**Oggetto: S944- procedimento di VIA relativo all'intervento denominato "Progetto di delocalizzazione del deposito di Superba s.r.l. di Genova presso Ponte Somalia".**

**Proponente: Superba Srl.**

**Osservazioni nel procedimento in oggetto (riferimento comunicazione pubblicazione documentazione per procedimento di VIA ex art. 23 d.lgs 152/2006**

**Sampierdarena Olii s.r.l. (P.IVA 03206600102), con sede in Genova Calata Mogadiscio, in persona del Suo Presidente Dott. Giuseppe Costa e di SAAR Depositi Portuali Spa (P. IVA 03556160103), con sede in Genova, Ponte Paleocapa, in persona del Suo A.D. dott. Giuseppe Costa.**

Figura 6: Distanza minima recettori residenziali da terminale [elaborazione da fonte Google Earth]

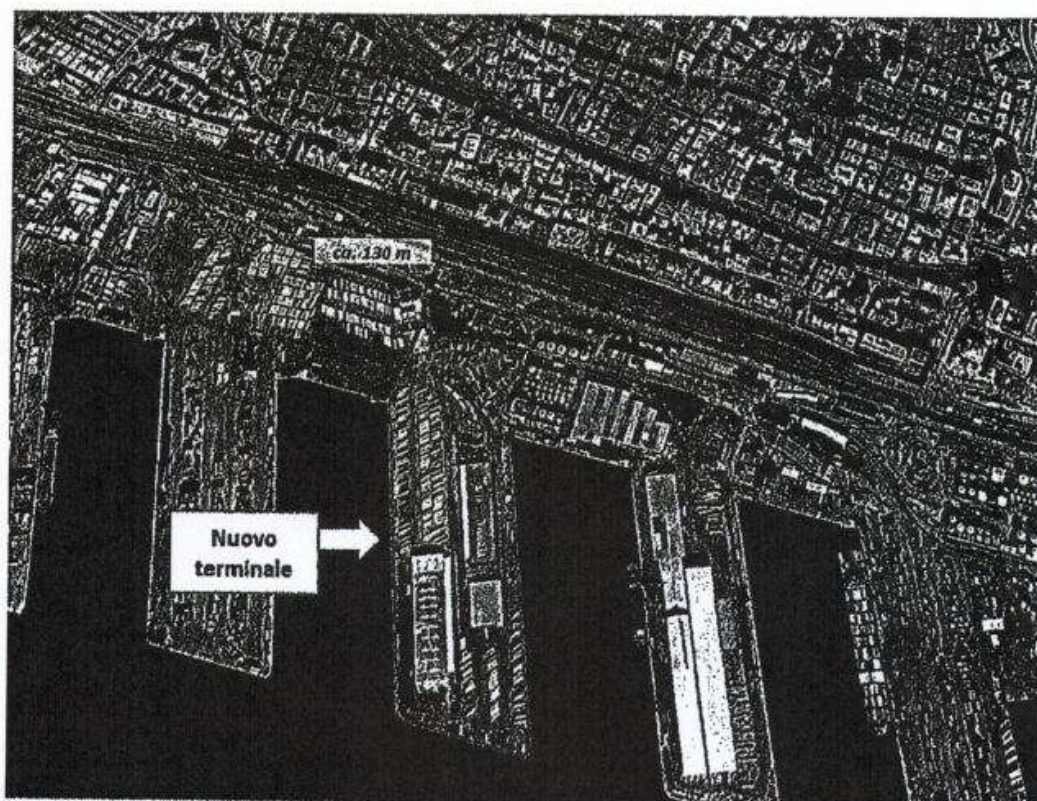
Risulta invece evidente che l'area dedicata al nuovo terminale in progetto si trovi ad una esigua distanza da numerosi recettori residenziali presenti nella zona (distanza minima di circa 130 m), come indicati dalla figura seguente.

La distanza minima fra i recettori residenziali e lo stabilimento passa dai 15-35 m nell'attuale localizzazione ai 130 m circa nella localizzazione futura.

Si comprende come tale incremento di distanza (circa 100 m), indicata dal proponente come principale finalità del progetto, per contro sia tale da non garantire l'assenza di possibili criticità di esposizione dei recettori residenziali presenti in prossimità del nuovo sito in termini di salute e sicurezza.

Figura 8: Recettori sensibili [elaborazione da dati web]

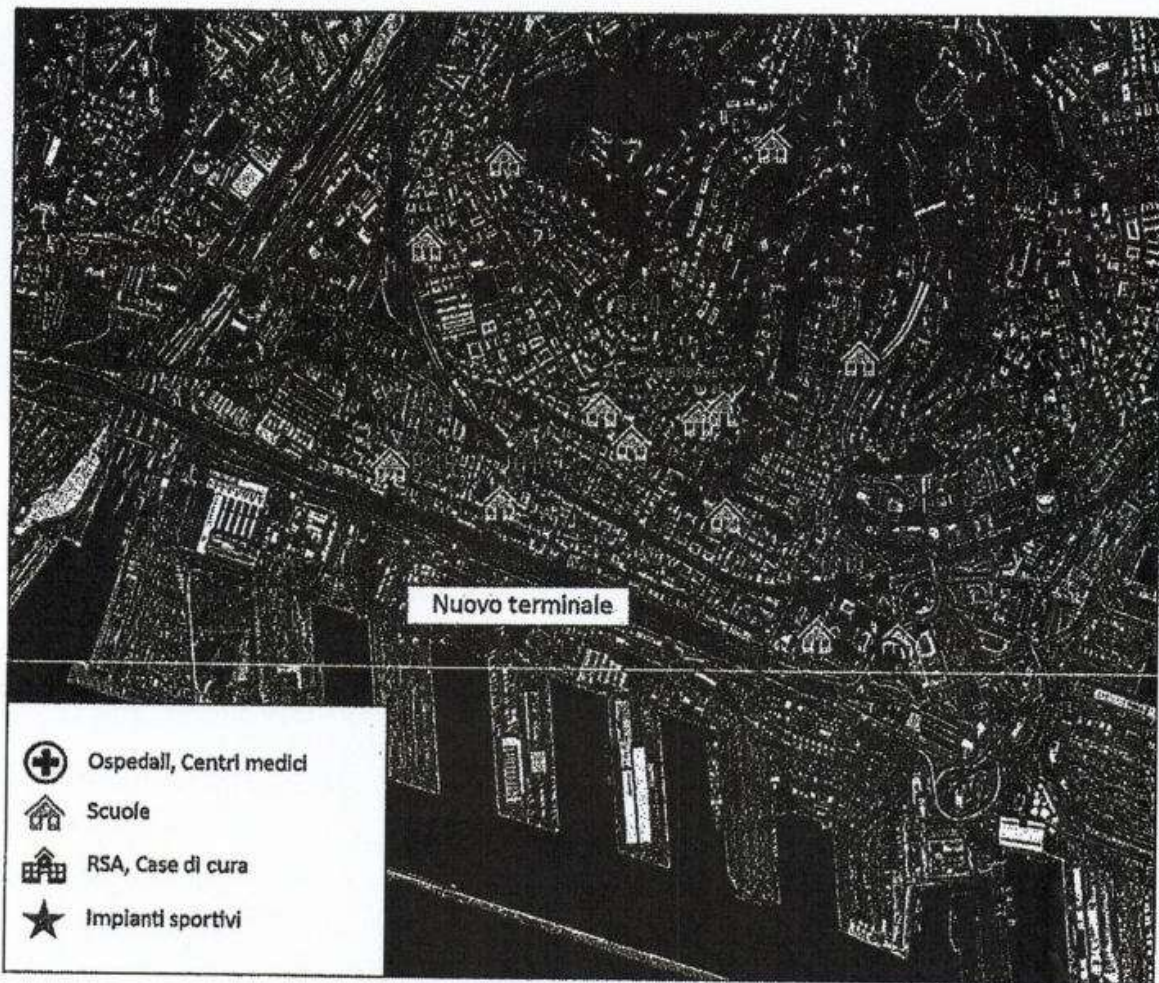
Da evidenziare come anche alcuni recettori sensibili siano ubicato ad una distanza estremamente esigua dall'area in esame (es. Scuola Media Novaro a meno di 200 m).

Tutti i recettori sensibili individuati sono potenzialmente soggetti agli effetti sanitari derivanti dalle emissioni dell'iniziativa in oggetto (si veda successivo paragrafo "Emissioni in atmosfera").

Figura 9: Estratto da SIA, figura identificata come "Tabella 27"

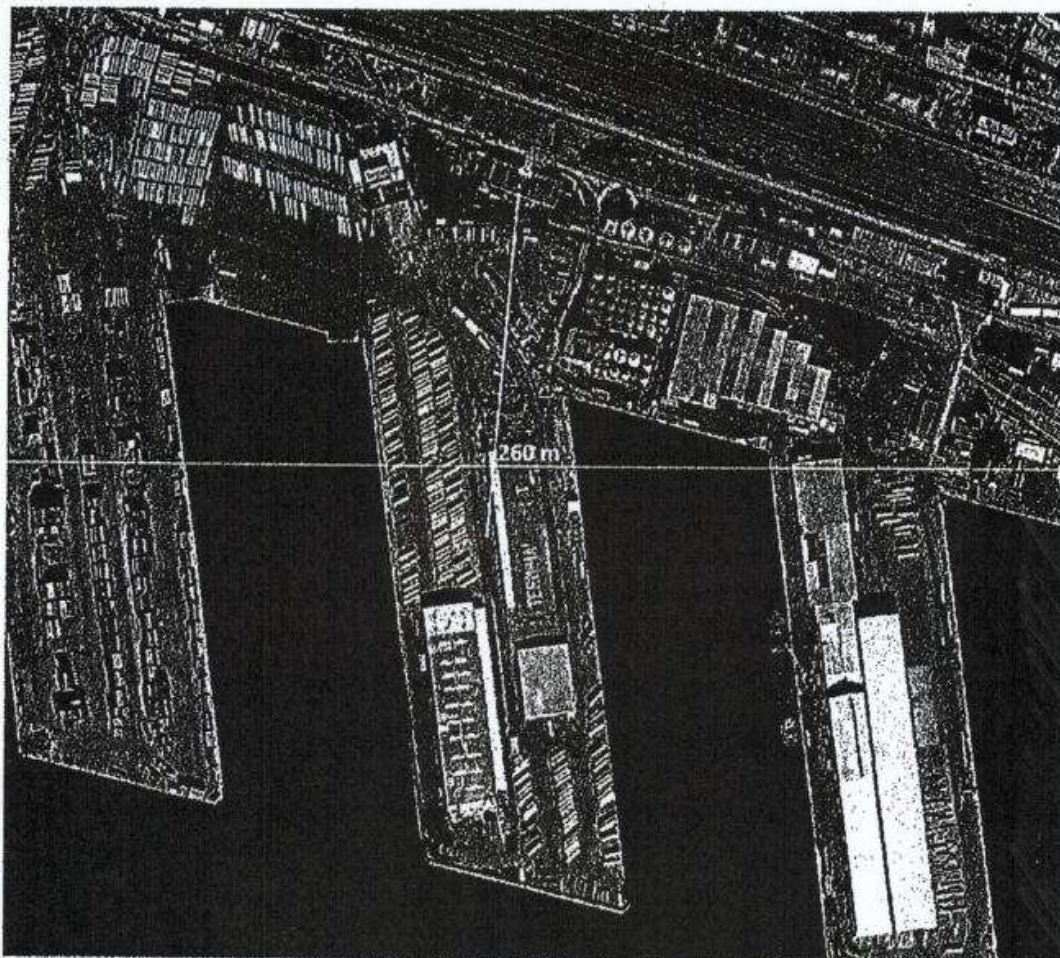
Si segnala che le ipotesi considerate per la valutazione di accettabilità non si ritengono adeguatamente cautelative in quanto si considera come distanza di riferimento quella fra il recettore esterno (denominato R1 e il sito) ed il baricentro dell'area, pari a 260 m, come da figura seguente.

Considerando quindi l'emissione stimata di 481,4 g/h come rappresentativa anche per la Fase 0 ed una durata delle attività generanti le emissioni (Fase 0 e Fase 1) comprese almeno nell'intervallo di 200-250 gg/anno, si deduce che:

- l'emissione stimata è superiore ai valori di attenzione indicati per recettori ad una distanza nell'intervallo 100-150 m (360 g/h),
- l'emissione stimata è di poco superiore ai valori di attenzione indicati per una distanza >150 m (493 g/h).

Le misure di mitigazione proposte non si ritengono dunque adeguate a garantire la tutela della salute della popolazione esposta alle emissioni di polveri da cantiere.

Figura 11 - Individuazione sorgente emissiva puntuale

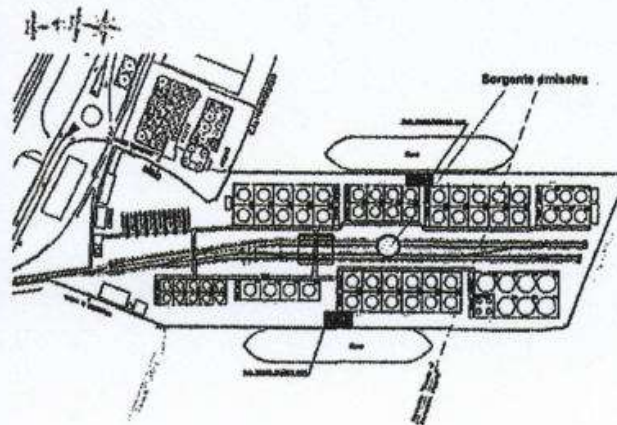
Non si ritiene cautelativo aver identificato una sola sorgente di emissione in posizione baricentrica al sito come rappresentativa dell'impatto del terminale. I recettori residenziali e quelli sensibili (es. scuole), maggiormente esposti ai potenziali effetti, risultano tutti ubicati a nord rispetto a Ponte Somalia.

Si evidenzia la necessità di effettuare la simulazione ubicando i punti di emissione in corrispondenza dei serbatoi posti a minor distanza dai recettori individuati.

Figura 14: Estratto Figura 99 dello SIA Superba – “Carta litologica regionale [Fonte: Geoportale Regione Liguria]”.

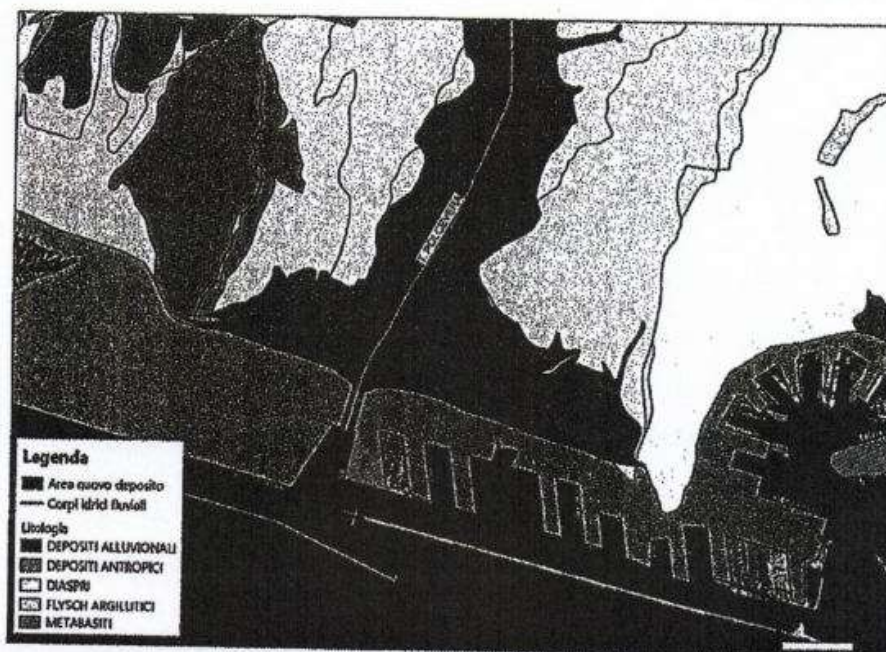
La relazione geologica a corredo della documentazione di progetto presentata, peraltro datata (a cura del Dott. Geol. Ugo Udici, Committente: Terminal Frutta Genova Srl, redatta nel 2011), riporta unicamente esiti di sondaggi geognostici. Non risulta disponibile alcun dato in materia di stato di contaminazione dei suoli dell'area in esame, nonostante le criticità presenti in merito all'origine dei suoli (nella stessa relazione si parla di: *"riempimento con materiale eterogeneo"* e *"si riscontrano materiali di riporto eterogenei sovrastanti i sedimenti marini recenti"*).

Per l'imbonimento e la realizzazione di opere a mare, nel corso del secolo scorso era prassi utilizzare materiali a basso costo localmente disponibili, origine di molte contaminazioni in aree industriali e portuali, diffuse in tutto il territorio nazionale.

Figura 18: Elaborazione da Figura 117 SIA Superba – “Aree di danno da Irraggiamento (PoolFire) Eptano [Fonte: Rapporto preliminare di Sicurezza].”

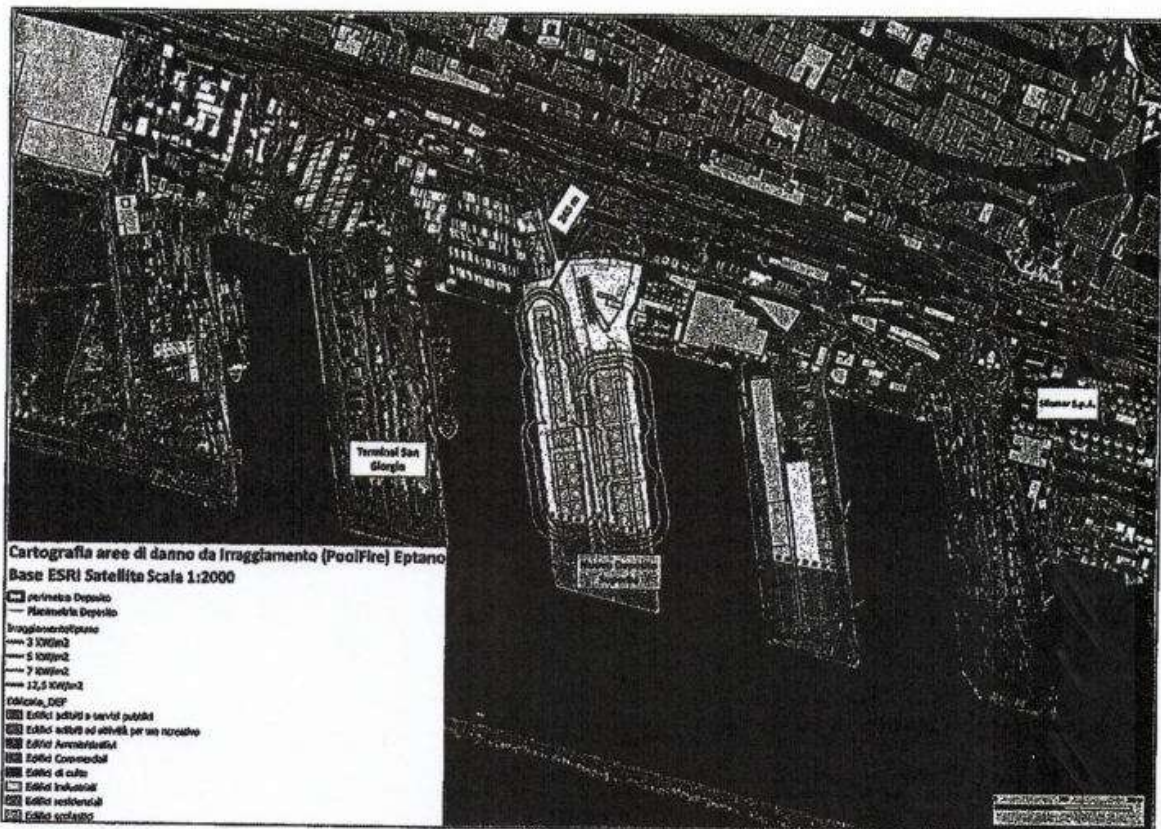
2. Nonostante, come già detto in precedenza, non siano disponibili gli elaborati di analisi di rischio predisposti dal proponente per il procedimento ex D.Lgs. 105/2015, facendo riferimento alla sola mappa dell'involuppo delle curve di danno riportata nel SIA Superba, si rileva che gli effetti significativi di eventi incidentali che coinvolgono sostanze pericolose, con possibili effetti domino, sono ampiamente ricompresi dentro la fascia del vincolo aeroportuale.

Si osserva quindi che la soluzione progettuale adottata da Superba Srl per superare il vincolo aeroportuale che insiste sull'area di Porto Somalia non si ritiene sufficiente per garantire la sicurezza sia del traffico aereo che delle attività del nuovo terminale in quanto non risponde in termini sostanziali a quanto indicato dalle disposizioni di cui all'art. 707 del Codice della Navigazione Aerea.

Figura 21: Estratto da SIA, Figura 147 SIA Superba – "Ubicazione generale delle aree dedicate ai progetti identificati rispetto all'area in esame"

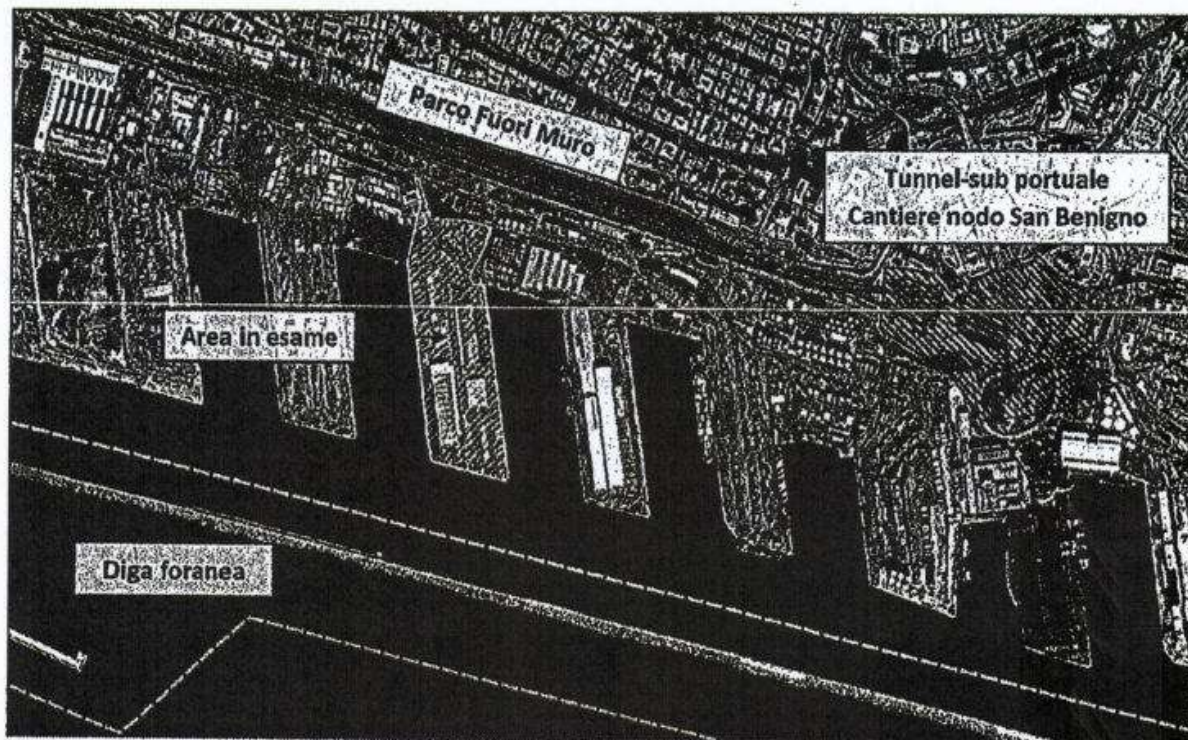
Si rileva come soprattutto gli interventi del Parco Fuori Muro siano adiacenti all'area del progetto in esame e soprattutto agli stessi recettori residenziali più impattati dalle attività di realizzazione del progetto Somalia.

Il cronoprogramma riportato in Tabella 76 del SIA mostra una sostanziale sovrapposizione temporanea delle attività di realizzazione dei cantieri di tali progetti.
